Testplanung Vordere Breite

Vernehmlassungsbericht

März 2020

[REDACTED] - ALTERNATIVVORSCHLAG **BV1**

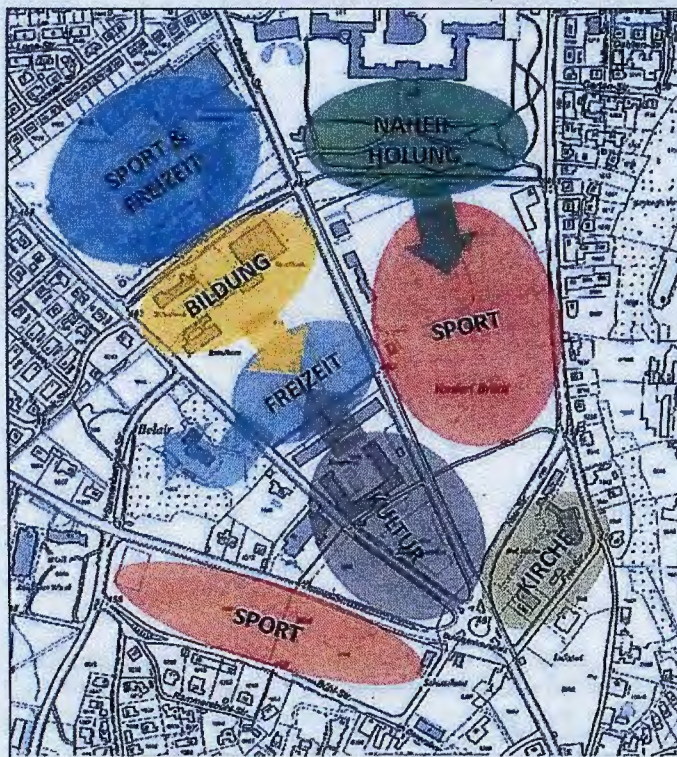
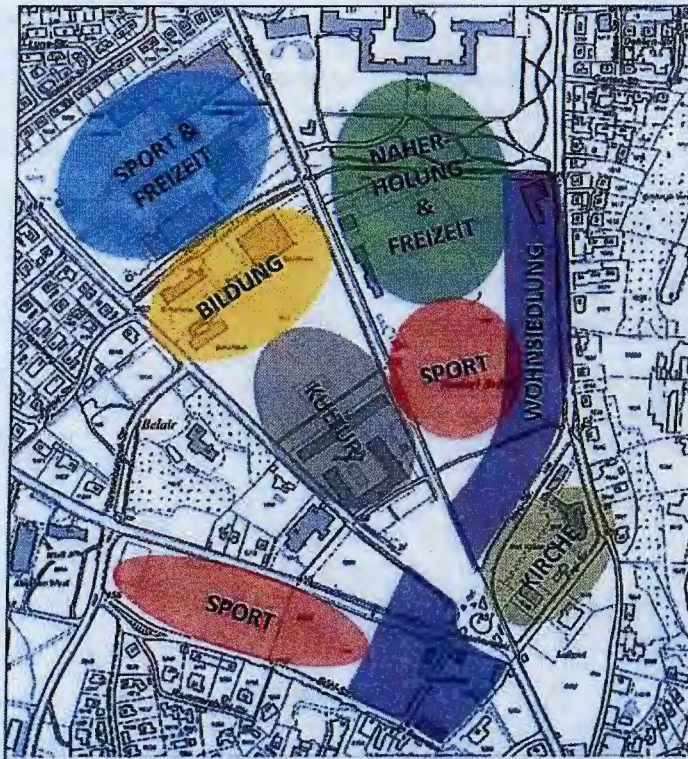
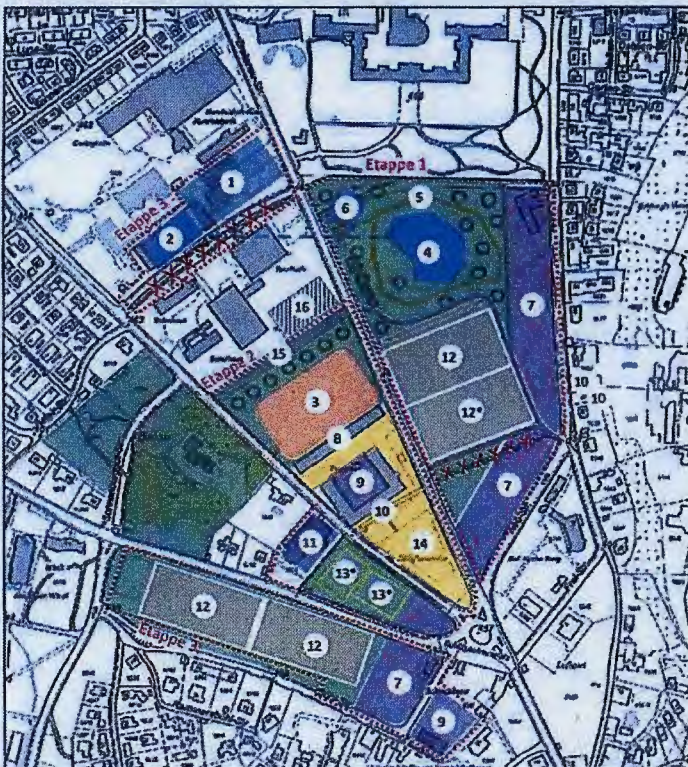
- Transparenter politischer Prozess unter Einbeziehung der Anwohner
- Berücksichtigung der geplanten baulichen Massnahmen im Umfeld
- Beibehaltung bewährtes Verkehrskonzept mit Kreisverkehr
- Verdichtetes Wohnen in einem räumlich begrenzten Bereich
- Optimaler Anschluss der Wohneinheiten an den ÖV
- Sanfter Eingriff in die bestehende Infrastruktur
- Aufwertung der Grünflächen als Naherholungsgebiet
- Verbesserte Einkaufsmöglichkeiten
- Parkplätze inkl. P&R im Raum Schützenhaus
- Entwicklungspotential für nächste Generationen

- Wenig attraktive Naherholung
- Fussball wenig genutzt
- Kultur im Verkehr
- Schrebergärten?
- Kirche?

Es hat Platz für alles mit minimalen Änderungen!

Alternative Synthese: Motorisierter Individualverkehr

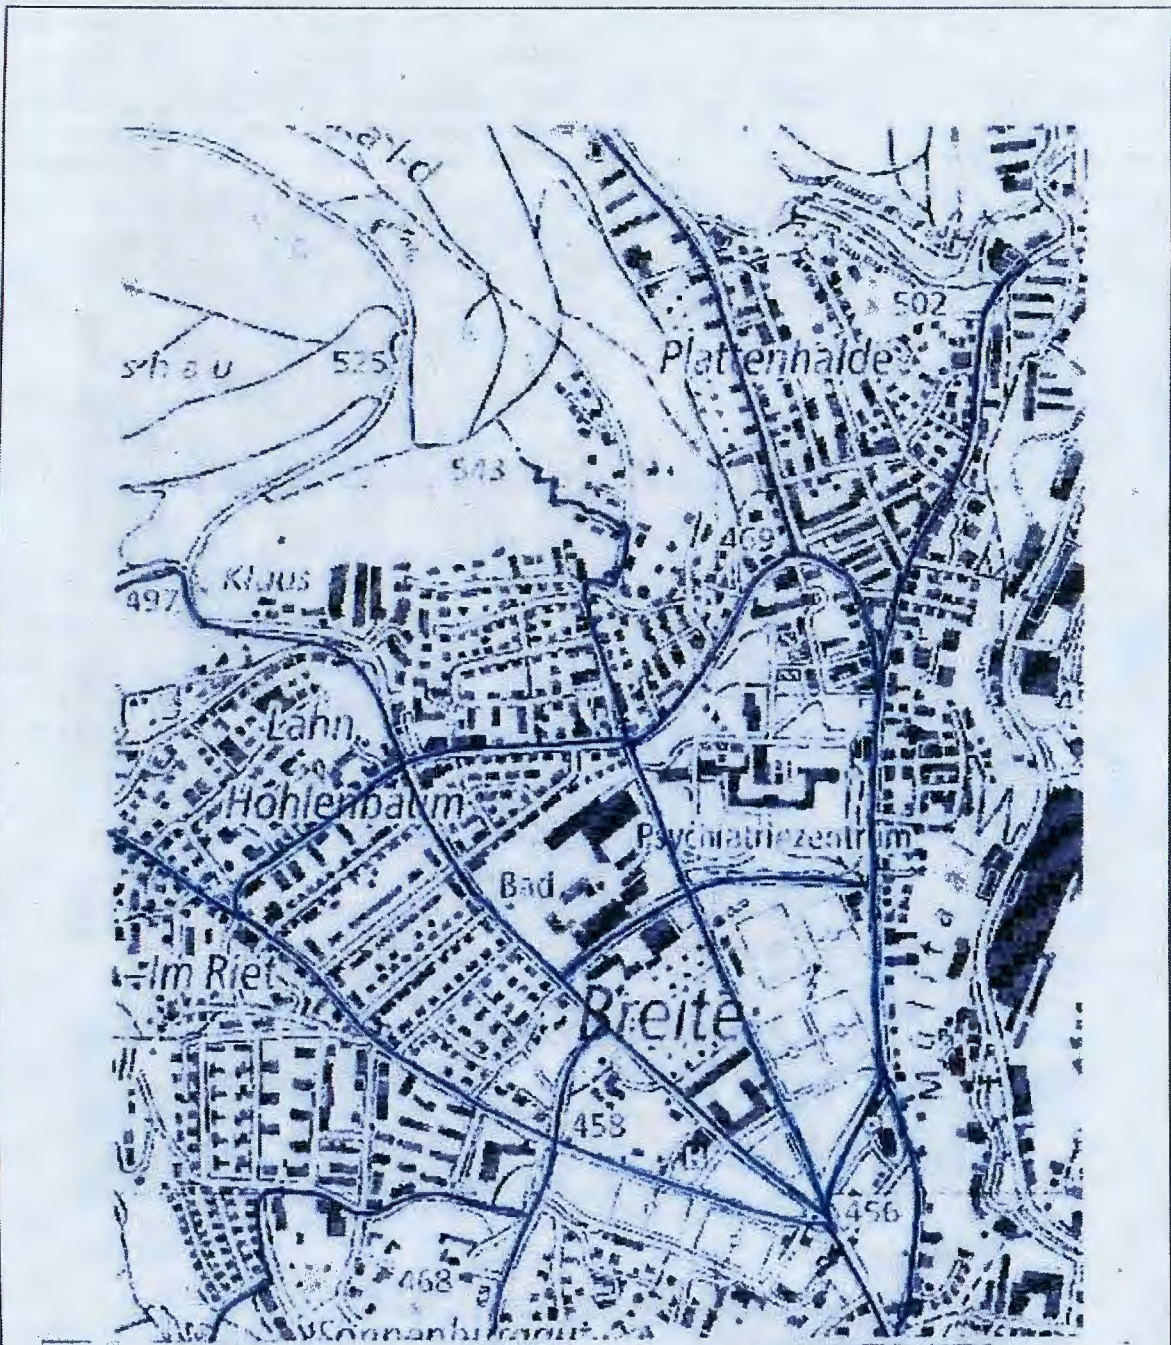
Randenstrasse zwischen Belairpark und Schützenhaus, sowie zwischen Holzbrunnen- und Abendstrasse für den motorisierten Individualverkehr gesperrt (private Zufahrten bleiben gestattet)

**Beilage 4:****Alternative Synthese:****Wichtige Achsen des Langsamverkehrs**

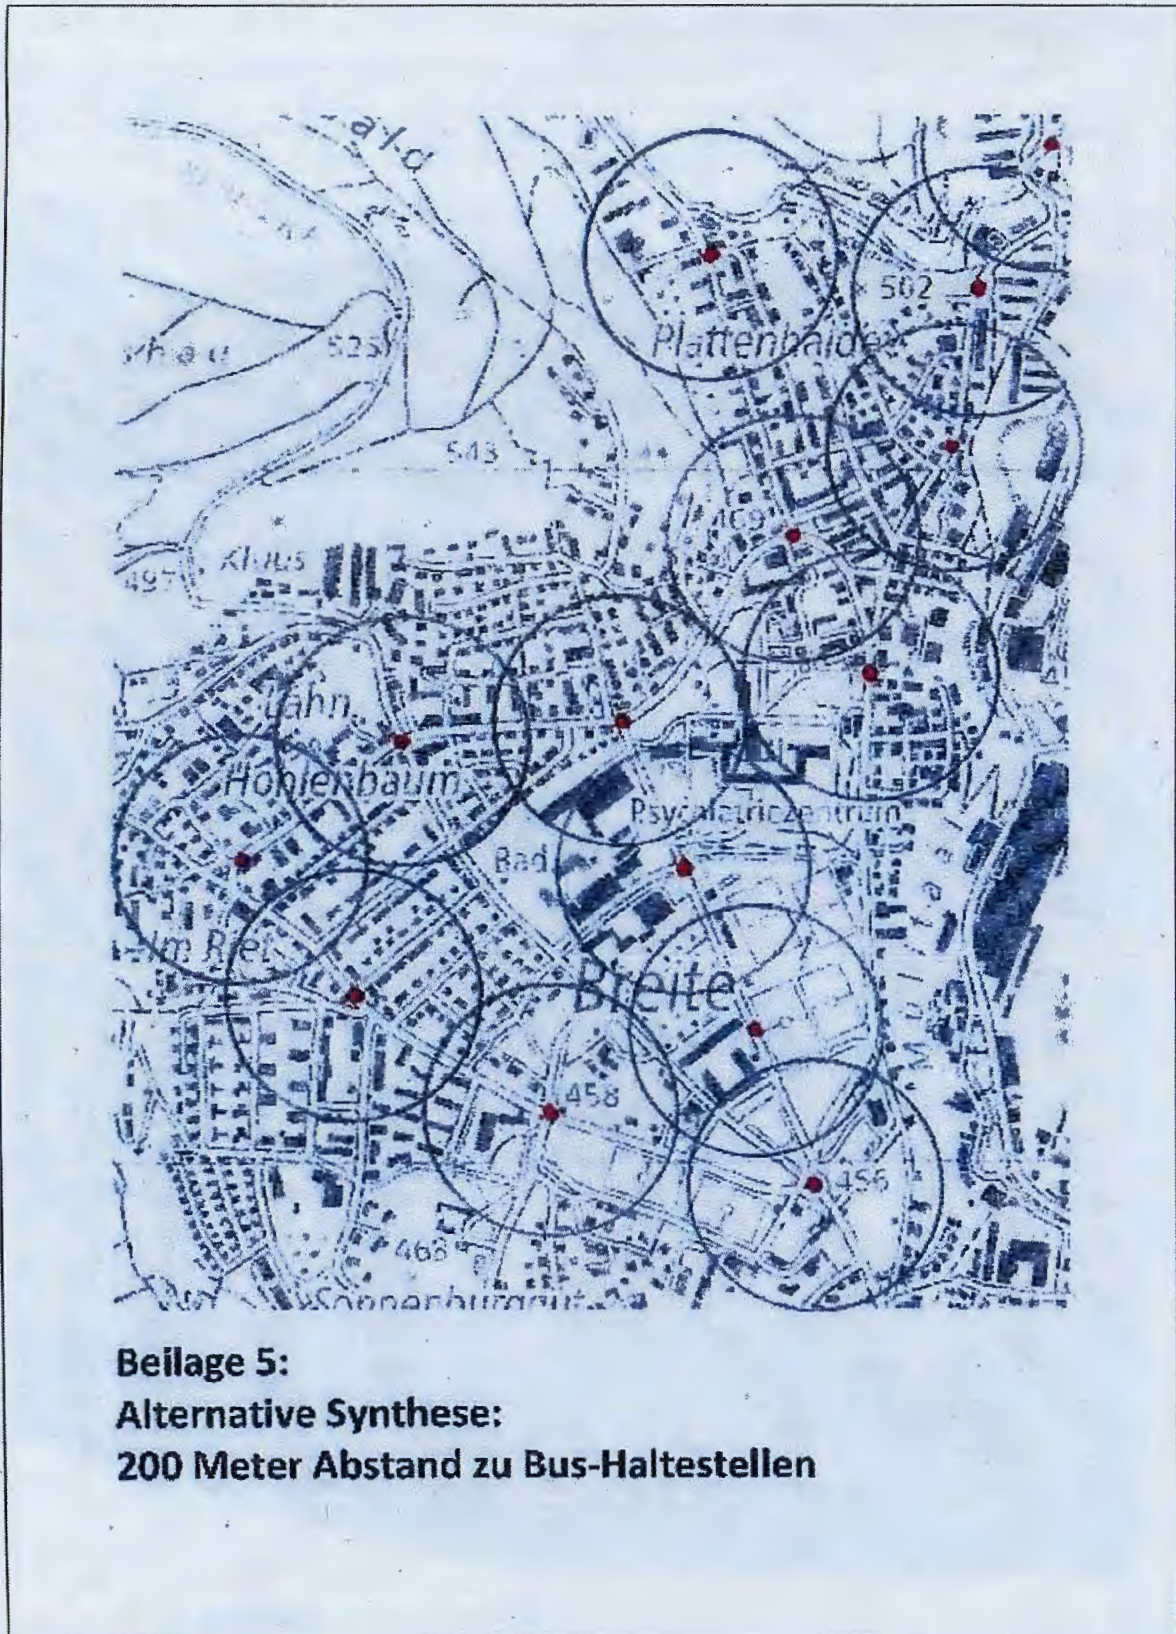
Zusätzlich: Zwischen Steigkirche und Mühlentalsträsschen:
Lift, Schräglift oder Standseilbahn
